**COMMESSA 4491**

**Modello: Alfa Romeo 156 GTA t.t. e 156 mot. 2.5 mercato Brasile  
- tubazione carburante -**

**CAMPAGNA DI RICHIAMO 4491**

MODELLO / VERSIONE: ALFA ROMEO 156 GTA  
COMPONENTE: Tubazione carburante  
ANOMALIA: Mancata oggettivazione assiale  
APPROVAZIONE: .....  
DATA: 26/06/2002

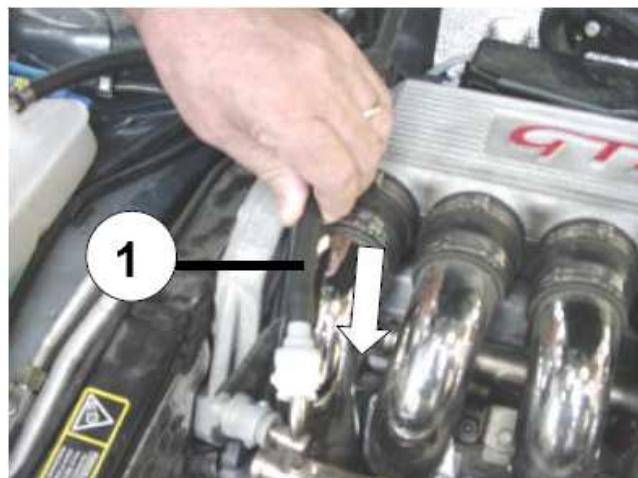
Mancata oggettivazione assiale della tubazione carburante, lato motore.

Insufficiente trattenimento assiale della molletta di fissaggio tubazione carburante, posta sul collettore di aspirazione.

Applicazione di due collari di oggettivazione posti sulla tubazione carburante in prossimità della molletta fissaggio su motore.

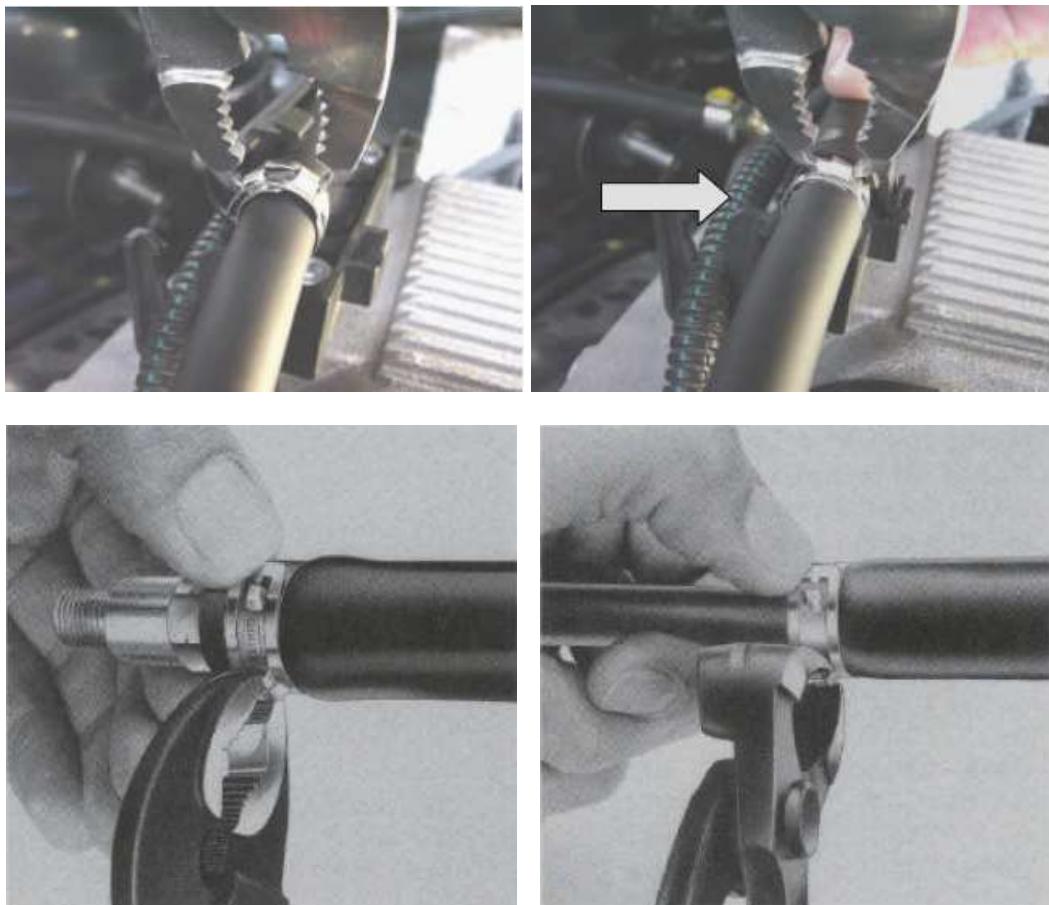
-Fare scorrere i collari A e B sulla tubazione, fino a filo della traccia sottile.

- In questa posizione, utilizzando una pinza o una tenaglia (tipo quella prevista per i collari OETIKER), agire sui risalti del collare fino alla completa chiusura; in questa condizione accertarsi che sia avvenuto il corretto aggancio del ritegno (freccia) e che i risalti del collare siano verso l'alto.

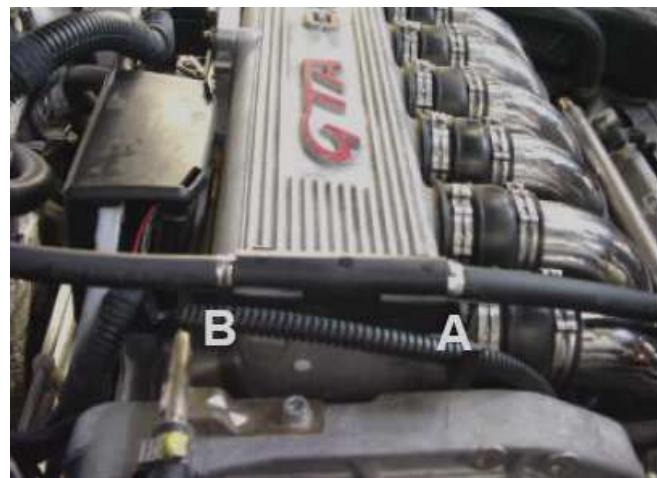
-A molletta chiusa i collari A e B si troveranno posizionati come in figura, garantendo l'oggettivazione assiale, nei due sensi, della tubazione carburante.

**NOTA: il gioco assiale, tra i risalti dei collari e le estremità della molletta, non deve essere superiore a 0,5-1 mm.; qualora si riscontri un gioco superiore rimuovere la molletta causa del gioco e ripetere le operazioni di graffatura utilizzando una nuova molletta, in modo da garantire, in ogni caso, l'assenza di gioco assiale tra l'innesto rapido ed il relativo raccordo sul fuel rail.**
